Avis délibéré de la mission régionale d'autorité environnementale sur le remplacement du téléphérique Jandri Express, au sein de la station des Deux Alpes, par SATA Group, communes des Deux-Alpes et Saint-Christophe-en-Oisans (38)

Avis n° 2022-ARA-AP-1373

Avis délibéré le 29 juillet 2022

Figure 1: Opérations du projet d'aménagement du domaine skiable des Deux Alpes à dix ans – Source : étude d'impact

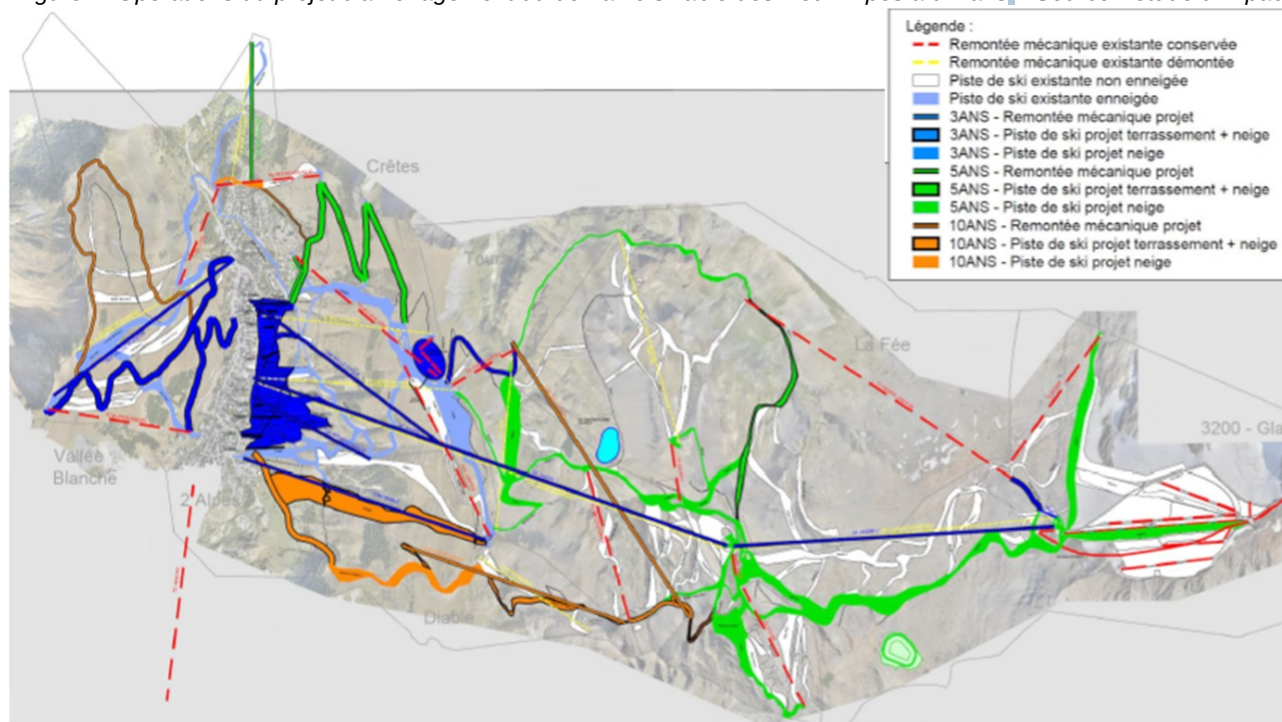
pas exposé dans le dossier, ce qui ne permet pas de comprendre le contexte général de développement de la station, ni la place qu'y tient l'opération présentée par la Sata – le remplacement du téléphérique Jandri Express- et à l'occasion de laquelle est produit le présent avis. L'articulation entre les différentes opérations prévues au sein du domaine et au sein de la station plus largement, n'est pas décrite. La fréquentation et les orientations passées, actuelles et à venir de la station ne sont pas caractérisées dans le dossier.

L'Autorité environnementale recommande de décrire le contexte de développement de la station la place qu'y occupe le remplacement du Jandri Express et de justifier ou reconsidérer le périmètre du projet, au regard des opérations inscrites dans le contrat de délégation de la Sata et plus largement du schéma de développement de la station.

Figure 4: Zones potentiellement favorables à la reproduction des galliformes de montagne -Source : étude d'impact

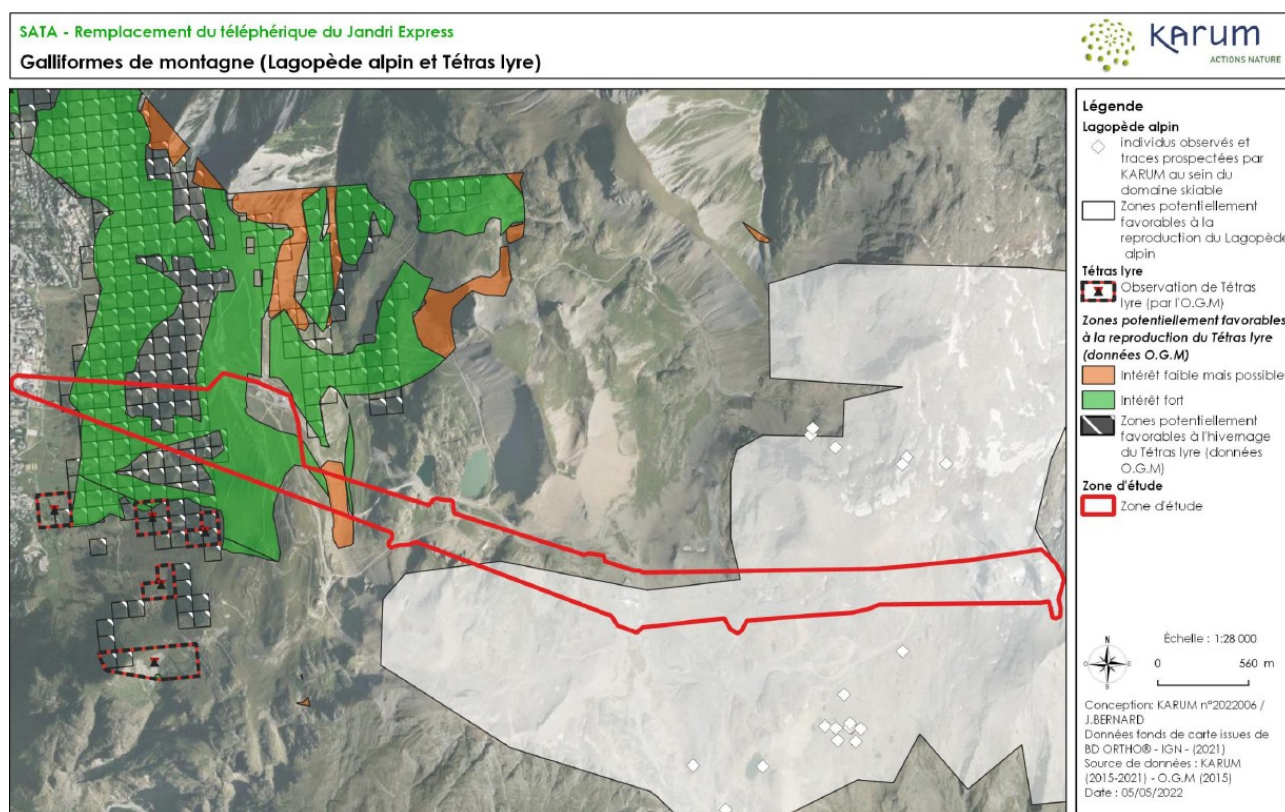
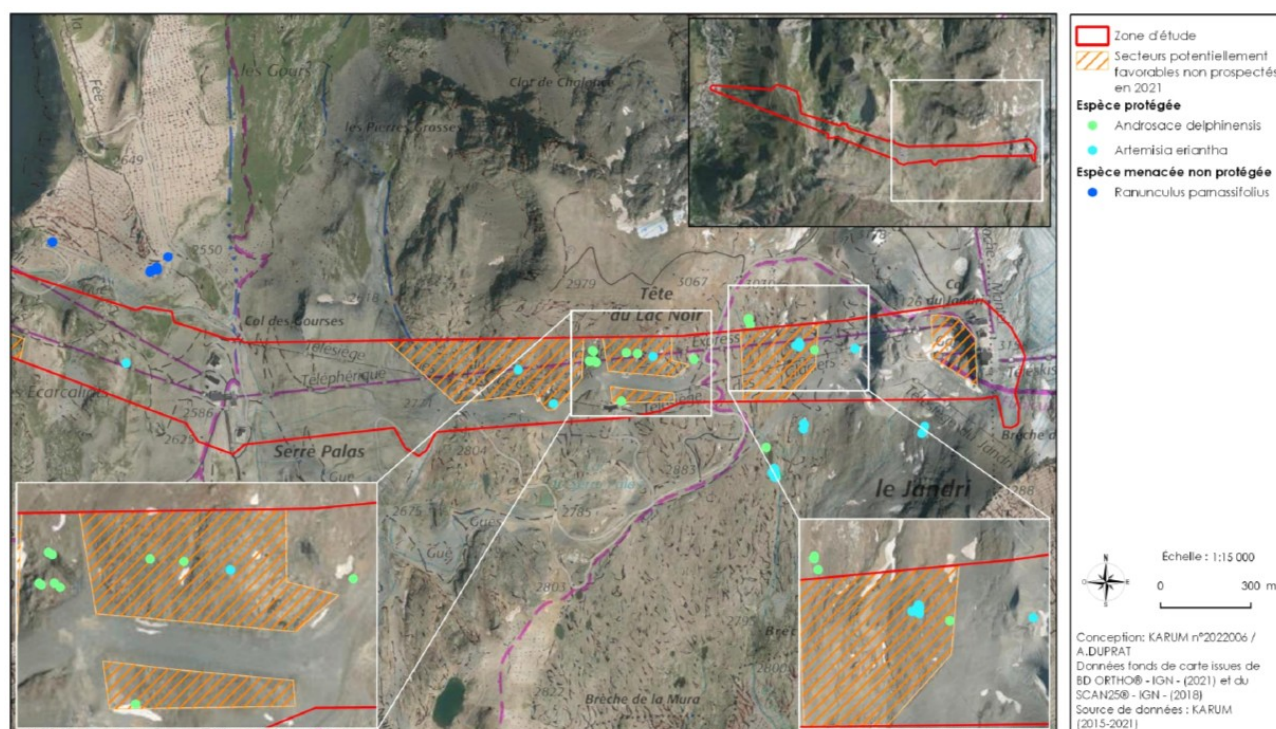
Le dossier indique dans son état initial, pour les espèces protégées, qu'« il s'agit d'inventaires non exhaustifs, certains secteurs ayant été non prospectés ou insuffisamment au vu de la difficulté d'accès de certaines zones rocheuses et de l'évolution du projet : il sera donc nécessaire d'effectuer des inventaires complémentaires sur les emprises du projet pressenties, notamment au niveau des pylônes, afin de confirmer ou réfuter la présence d'espèces protégées et/ou menacées ». Certaines données sont par ailleurs anciennes. Des compléments d'inventaires sont d'ailleurs prévus dans le cadre d'une mesure (ME3) pour la flore protégée, les habitats naturels, les plantes hôtes des papillons protégés, la présence éventuelle de milieux favorables aux reptiles ou aux amphibiens.

Ces compléments sont indispensables, ces données étant nécessaires à l'établissement de l'état initial sur lequel fonder la caractérisation des enjeux, l'évaluation des incidences et la définition des mesures d'évitement, réduction et si besoin de compensation. Ils ne peuvent constituer une mesure d'évitement du projet. La seule mobilisation des données de l'observatoire n'est pas suffisante si l'ensemble des emprises n'a pas été prospecté de manière exhaustive et récemment (moins de 4 à 5 ans). L'incomplétude de l'état initial relatif à la biodiversité, empêche d'appréhender de façon fiable les enjeux, l'évaluation des impacts et les mesures à prendre dans ce domaine.

L'Autorité environnementale recommande de mener les inventaires biodiversité sur les zones non prospectées ou non récemment, et de finaliser la caractérisation des enjeux en présence.

Figure 8: Simulation paysagère de la gare amont - Source : étude d'impact

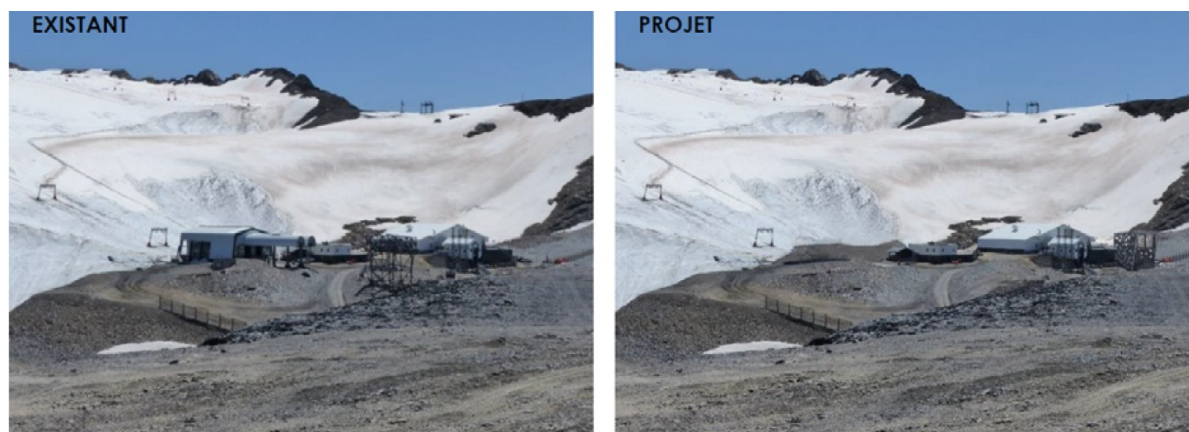
Une piste d'amélioration de l'intégration paysagère des aménagements amont, la requalification de l'espace au droit de la gare G4, est présentée au dossier ; elle n'est cependant pas explorée ni insérée à l'opération. L'Autorité environnementale encourage l'approfondissement de ses modalités et son intégration. Des mesures de réduction des impacts sont également prévues :

L'Autorité environnementale recommande d'intégrer à l'opération une mesure d'amélioration plus générale du secteur de la gare amont G4, et de présenter des photomontages de vues rapprochées des gares et pylônes accessibles aux promeneurs l'été.

Figure 9: Zonages patrimoniaux - Source : étude d'impact

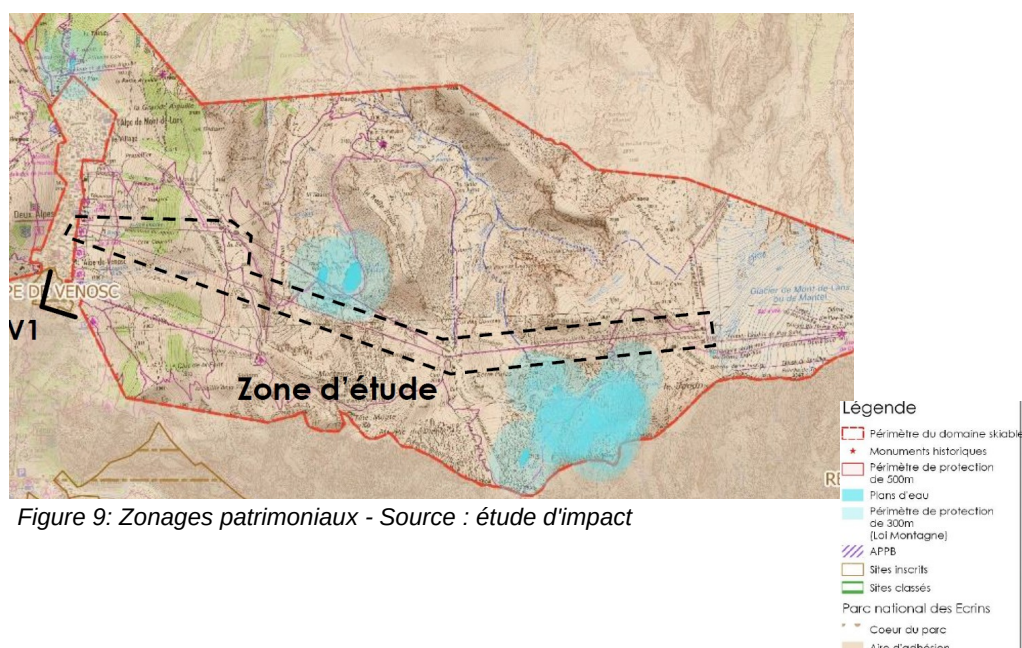
Enfin, le tracé projeté, en particulier l'implantation d'un des pylônes, se situe dans le périmètre des 300 m d'inconstructibilité autour des plans d'eau naturels et artificiels issue de la Loi montagne (cf. fig 9).

Une bande de 300 m aux abords des plans d'eau artificiels du Plan et Grand Plan du Sautet, est *a priori* inconstructible au titre de l'article L.122-12 du code de l'urbanisme (Loi Montagne). Or un des pylônes est implanté au sein de celle-ci. Aucune indication relative à la levée de ce principe d'inconstructibilité dans la bande de 300 m aux abords des plans d'eau artificiels, qui permettrait la mise en œuvre du projet n'est avancée. Aucune dérogation au titre de l'article L.122-14 du code de l'urbanisme n'est mentionnée, ni aucun motif d'exclusion (par le PLU) du champ d'application de l'article L.122-12 du code de l'urbanisme.

L'Autorité environnementale recommande de démontrer la compatibilité du projet avec la loi montagne.
